Dear Morris, Annie
因為sharon休假，麻煩你們協助3MDL4XLB360(敏美)，置換成3MDL4XLB650(威嘉)的EC發行
若沒有其他問題，**將執行內部EC(如下表)，圖面將不再重新會簽，煩請回覆可否執行，謝謝**

設計變更審查會議記錄

設計變更原因 : Due to 3MDL4XLB360 EOL issue,add second source

設計變更描述: Add second source and add label material number to BOM.

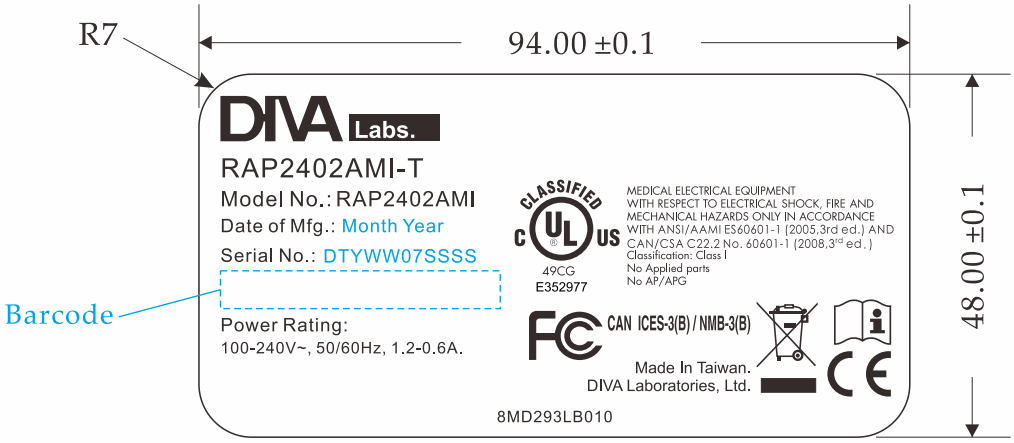
REV.	DATE	DESCRIPTION	BY	APVD
A	20260716	1.Add blank material 3MDL4XLB650 (EC No:) 2.料號不進階	Lyn

1. Use 3MDL4XLB360 / 3MDL4XLB650 blank label.
2. Meet UL second printing standard.
   Only use PGJI2 printed label
   Ricoh #B110CR ribbon.
3. 檢驗規範文件編號QWI-016

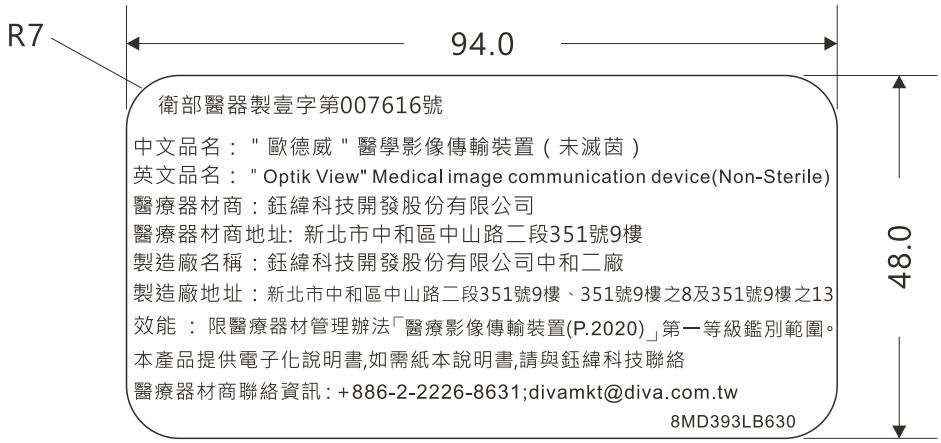
REV.	DATE	DESCRIPTION	BY	APVD
A	20260414	1.Add blank material 3MDL4XLB650 (EC No:EC26040701) 2.料號不進階	Killy

Note:
1. Use 3MDL4XLB360/3MDL4XLB650 blank label.
2. Meet UL second printing standard.
   Use Ricoh #B110CR ribbon.

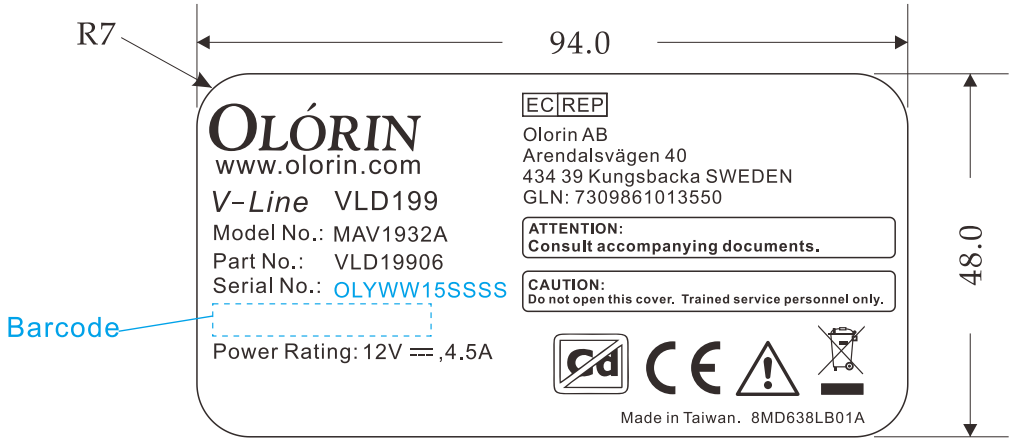
REV.	DATE	DESCRIPTION	BY	APVD
1	20220117	Change address	ALICIA	
A	20220728	1.Add ATTENTION / CAUTION / ⚠ 2.Add GLN: 7309861013550	ALICIA	
B	20260716	1.Add blank material 3MDL4XLB650 (EC No:) 2.料號不進階	Lyn

1. Use 3MDL4XLB360 / 3MDL4XLB650 blank label.
2. Meet UL second printing standard.
   Only use PGJI2 printed label
   Ricoh #B110CR ribbon.

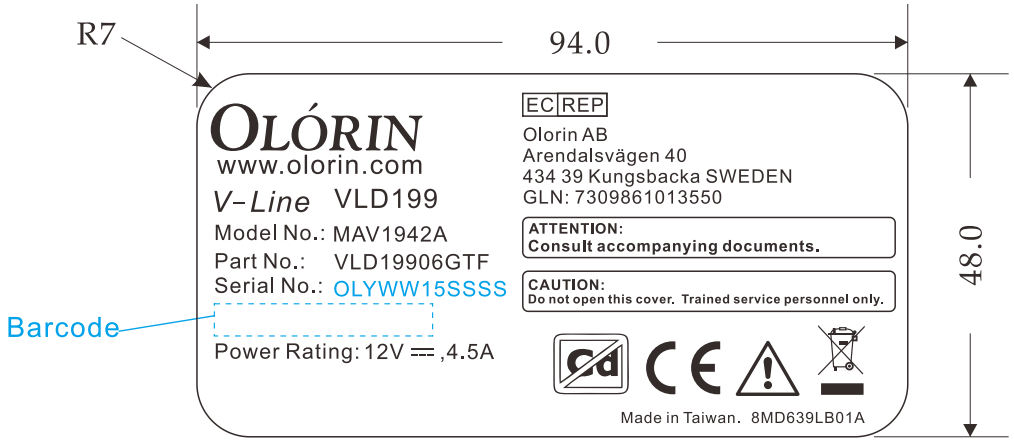
REV.	DATE	DESCRIPTION	BY	APVD
1	20220117	Change address	ALICIA	
A	20220728	1.Add ATTENTION / CAUTION / ⚠ 2.Add GLN: 7309861013550	ALICIA	
B	20260716	1.Add blank material 3MDL4XLB650 (EC No:) 2.料號不進階	Lyn

Note:
1. Use 3MDL4XLB360 / 3MDL4XLB650 blank label.
2. Meet UL second printing standard.
   Only use PGJI2 printed label
   Ricoh #B110CR ribbon.
